Progetto di sviluppo concessione "Colle Santo"
Procedura di Valutazione di Impatto Ambientale

**Chiarimenti e commenti al documento
"Analisi delle criticità"
redatto da ISPRA, del 7-3-2018**

Aprile 2018

Figura 2 - Stralcio cartografico delle Aree protette

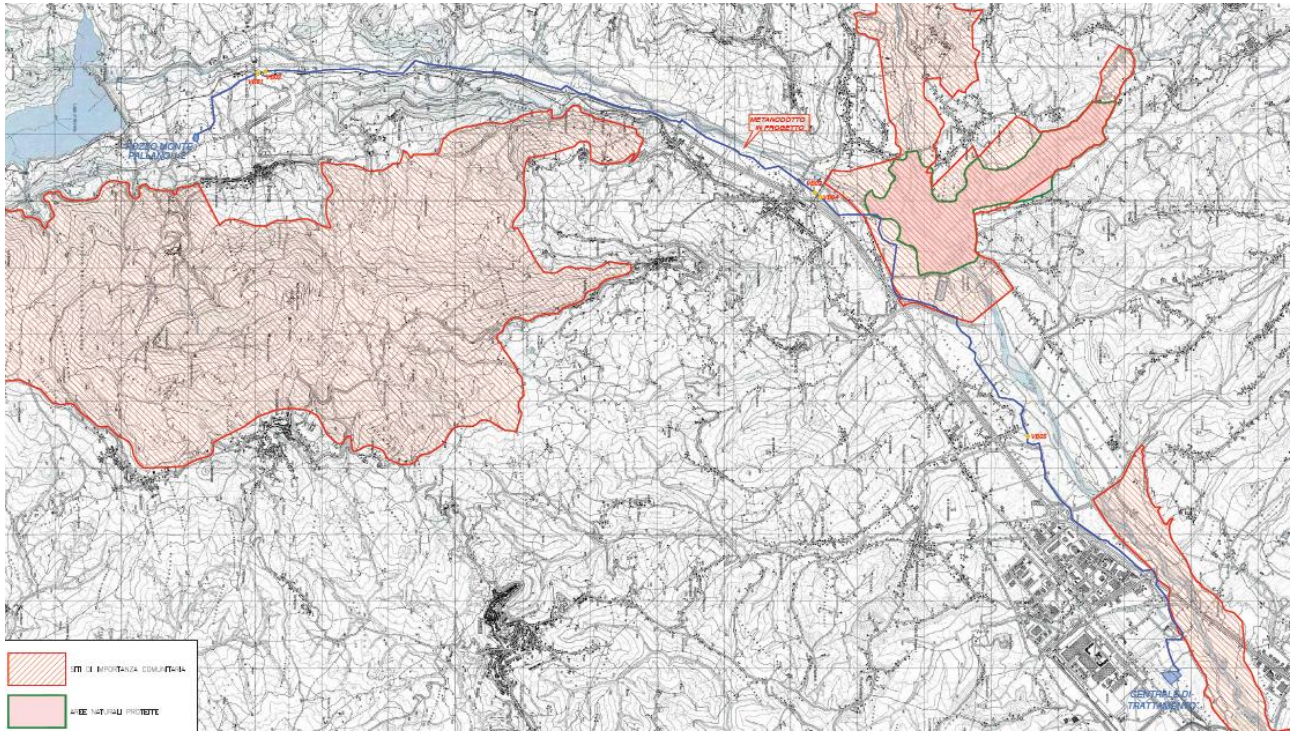
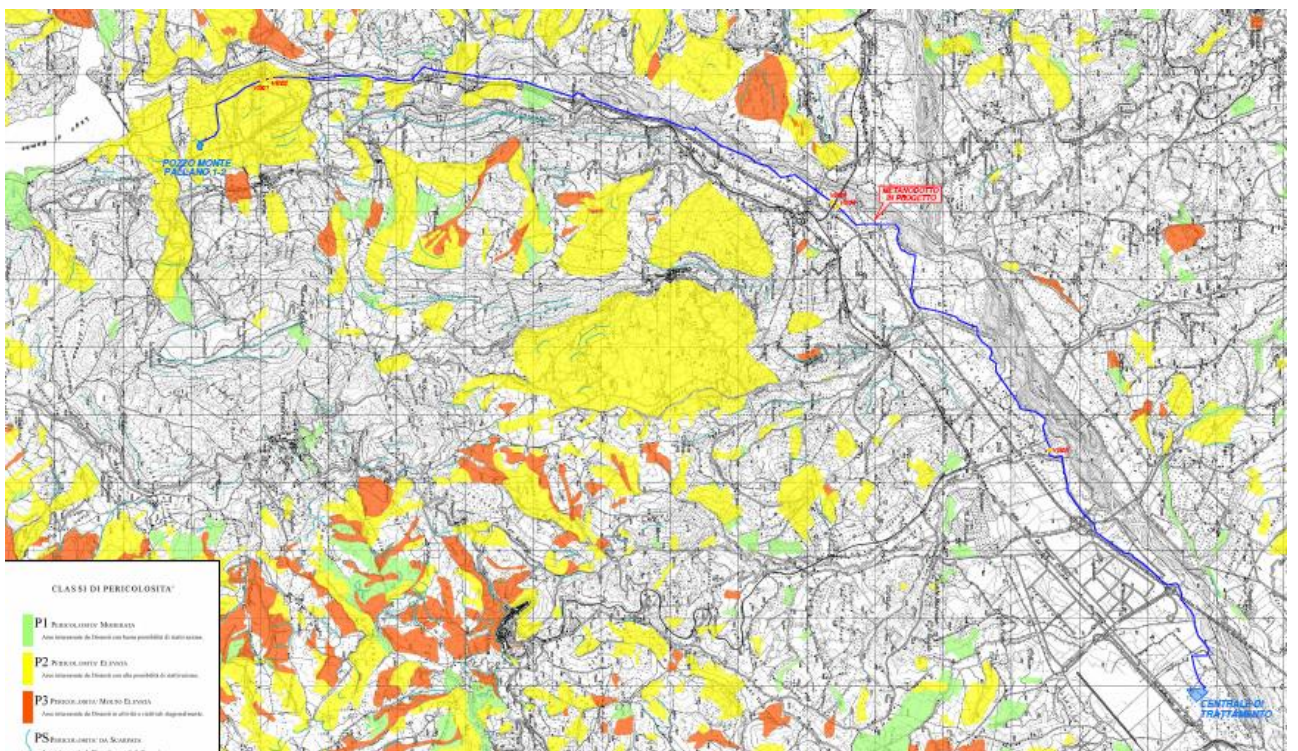
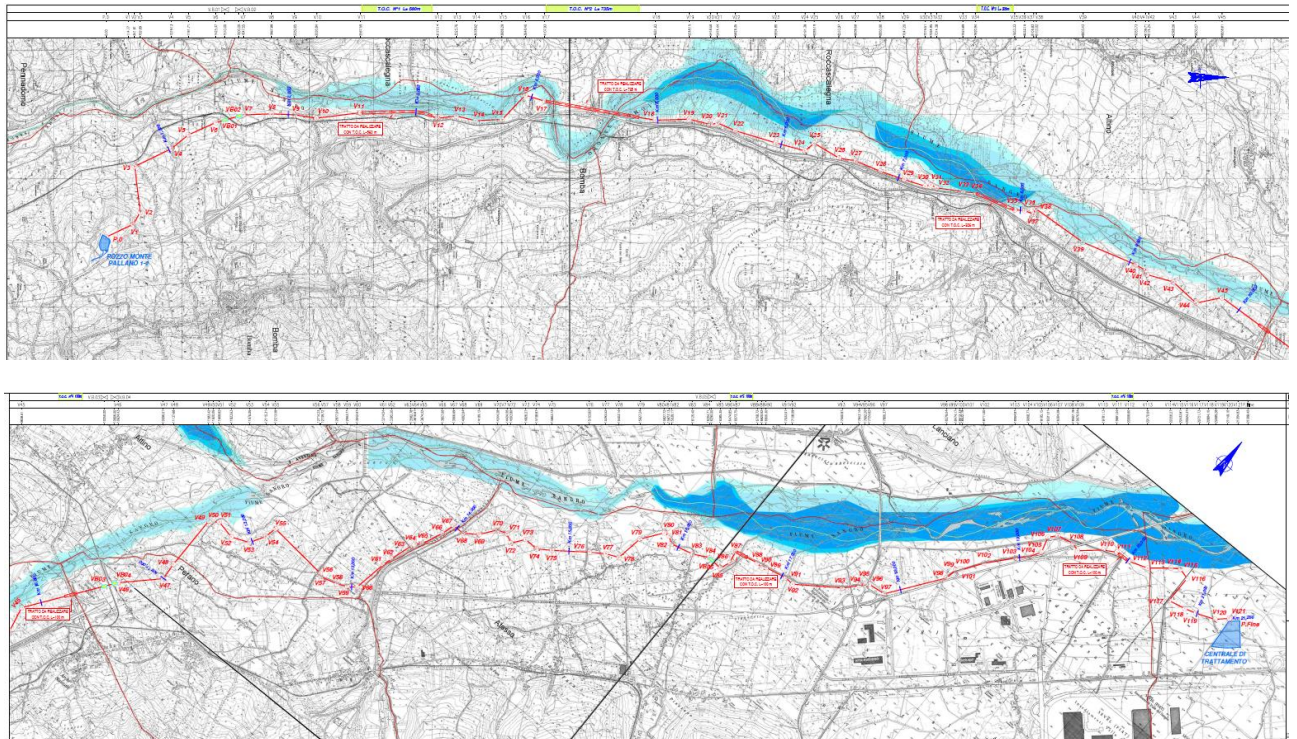
Si segnala che non è stata eseguita l'analisi delle possibili alternative di tracciato del gasdotto. Tenuto conto del livello della progettazione, la scelta progettuale sarebbe dovuta scaturire dal suo confronto con tracciati alternativi eventualmente più favorevoli, in termini ambientali, oltre che di compatibilità con gli elementi vulnerabili urbanistici, territoriali ed industriali presenti nella valle del Sangro.

La scelta del tracciato, come descritto nella relazione tecnica, è stata definita a valle di una approfondita analisi degli strumenti di tutela territoriali presenti (parchi, aree boschive, aree naturali protette, beni culturali, beni paesaggistici e ambientali, habitat naturali, ...), della cartografia tematica di carattere geologico e idrogeologico (acclività, geomorfologia, pericolo frane, pericolo alluvione, ...) e della cartografia relativa alle infrastrutture esistenti (strade, ferrovie, acquedotti, metanodotti, sistemi irrigui, ...) e della pianificazione territoriale a livello locale (piani regolatori), nonché di numerosi e dettagliati sopralluoghi effettuati in campo monitorando a piedi l'intero tracciato.

Il tracciato del metanodotto si sviluppa lungo uno stretto corridoio delimitato longitudinalmente dal fiume Sangro, dalla superstrada S.S. 652 Valle del Sangro e dalla ferrovia Sangritana.

Il corridoio del tracciato risulta quindi essere obbligato, dal momento che sia l'area pozzi che la centrale di trattamento gas sono dislocati nella valle del fiume Sangro. La valle presenta nel primo tratto del tracciato una orografia piuttosto acclive con conseguente alveo incassato, mentre nel tratto finale presenta una orografia più ampia pianeggiante e quindi anche molto più antropizzata.

Localmente sono state esaminate diverse varianti di tracciato, sia in termini plano-altimetrici che in termini di tecnica di posa. Ad esempio nel tratto tra i vertici 17 e 18 ad Isca d'Archi (Figura 5) è stata esaminata l'opzione di un tracciato in scavo, con un doppio attraversamento in briglia del fiume Sangro e l'apertura di una pista in una zona boscata. Tale opzione è stata poi scartata a favore di una più onerosa e complessa posa con tecnologia *trenchless* T.O.C. (trivellazione orizzontale controllata) per una estensione
